改善箇所説明図

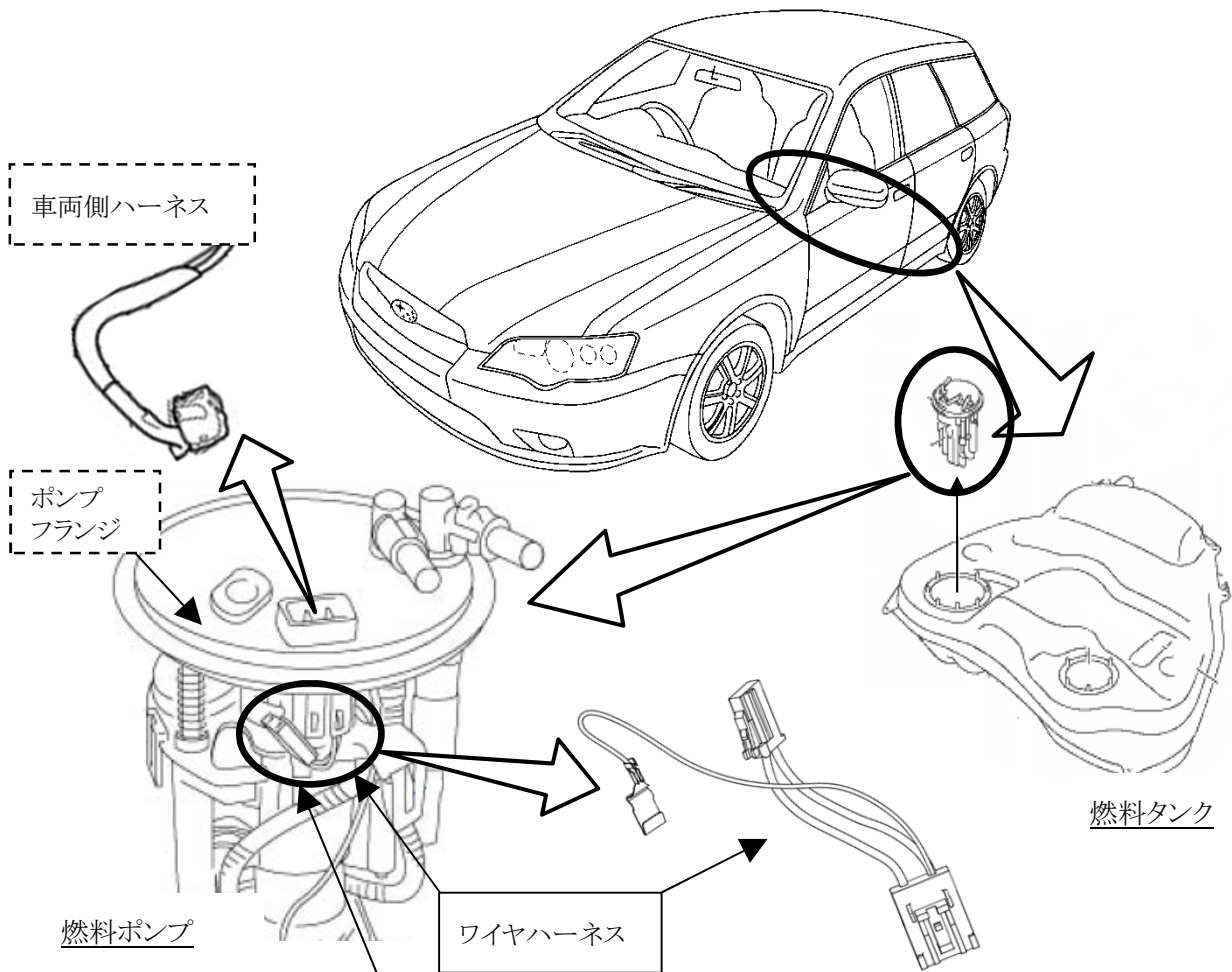
基準不適合発生箇所

燃料ポンプにおいて、ポンプにつながるワイヤハーネスの材質が不適切なため、車両使用過程の動きでコネクタ端子の接触状態が悪化し、導通不良となることがある。そのため、ポンプが作動せず、走行中のエンジン停止や始動不良が発生するおそれがある。

改善内容

全車両、燃料ポンプのコネクタ部につながるワイヤハーネスを対策品に交換する。更に、燃料ポンプ側のコネクタ、車両側ハーネスのコネクタを点検し、変色や溶損などの損傷が認められる場合には、ポンプフランジ、車両側ハーネスを交換する。

識別

右ストラットタワー右側に 黄色ペイントを塗布する。
